SUPERINTENDENCIA DE INDUSTRIA Y COMERCIO
DIRECCIÓN DE NUEVAS CREACIONES

ASUNTO Radicación 09 070 164
 Trámite 011
 Evento 379
 Actuación 519
 Oficio 3 - 185 3 4
 Folios 3

Patente de Invención	☒	Patente de Modelo de Utilidad	☐
Vía Nacional	☐		
Vía PCT (Fase Nacional)	☒	Capítulo I	☐ Capítulo II
No. Solicitud Internacional	PCT/EP2006/011989		
Fecha de Presentación Internacional	13 de diciembre de 2006

Título de la solicitud: "Método para elaborar un producto higiénico, aparato para elaborar un producto higiénico y el producto higiénico".

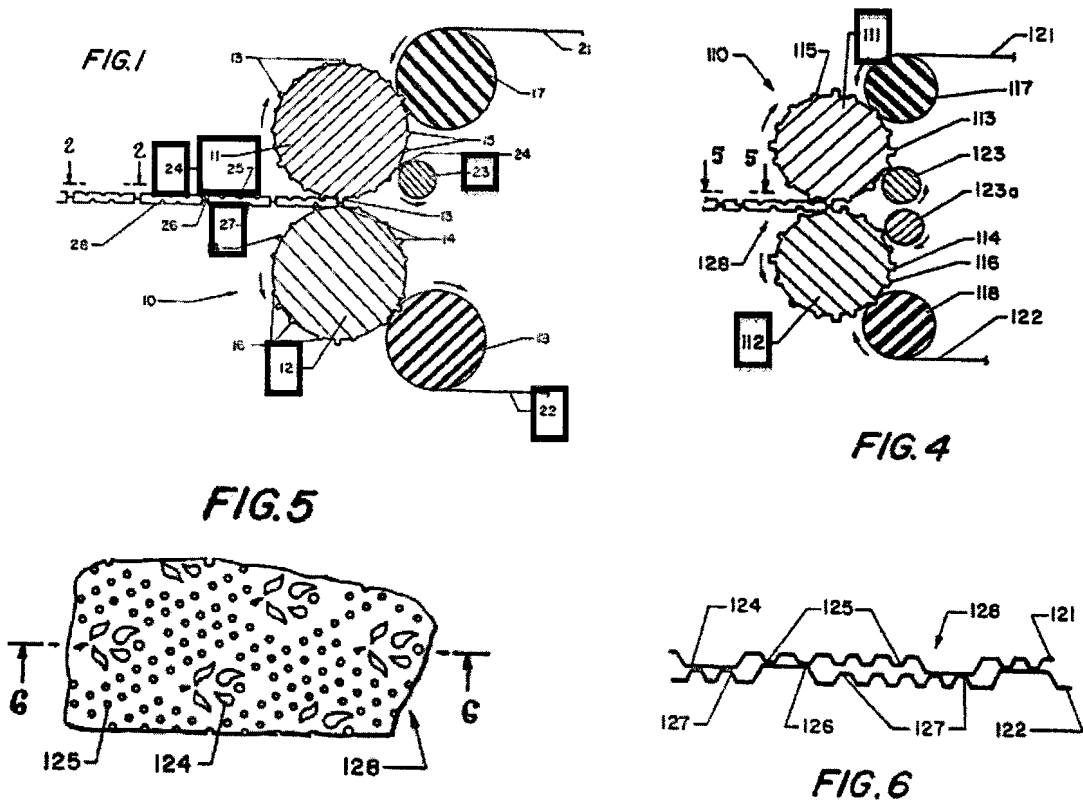
Características Técnicas Esenciales	D1	D2
Método para elaborar un producto	Manufactura de una red de múltiples fibras, suave, absorbente como toallas de papel (Resumen).	No menciona
Un producto higiénico	No menciona	Una hoja de papel, en particular papel sanitario (Resumen).
Suministrar por lo menos una primera red (1) y una segunda red (2), una capa de papel tisú.	Dos fibras para formar una red (Col. 2, línea 54). Ver Figura 1 (21, 22).	No menciona
Pretratar la primera red y/o la segunda red al repujar por lo menos un primer patrón de microestructura y/o un primer patrón de macroestructura	Un patrón de protuberancias (Col. 2, líneas 64 a 65). Ver Figura 1 (27).	Un primer y segundo patrón de protuberancias (Resumen).
Repujar la primera red con un patrón de repujado de decoración en una primera zona de repujado de decoración.	Son formados en cada red relieves relativamente profundos (Col. 2, líneas 62 a 63). Ver Figura 1 (24).	La hoja de papel es caracterizada porque los patrones forman una grafica (Resumen).

Laminar juntas la primera red y la segunda red en una zona de laminación.	Ver Figura 1 (11, 12).

Los documentos D1 y D2 se consideran el estado de la técnica cercano a la invención definida en la reivindicación 1 porque divulgan un proceso para la manufactura de una red de múltiples fibras y un producto con múltiples fibras, suave y absorbente.
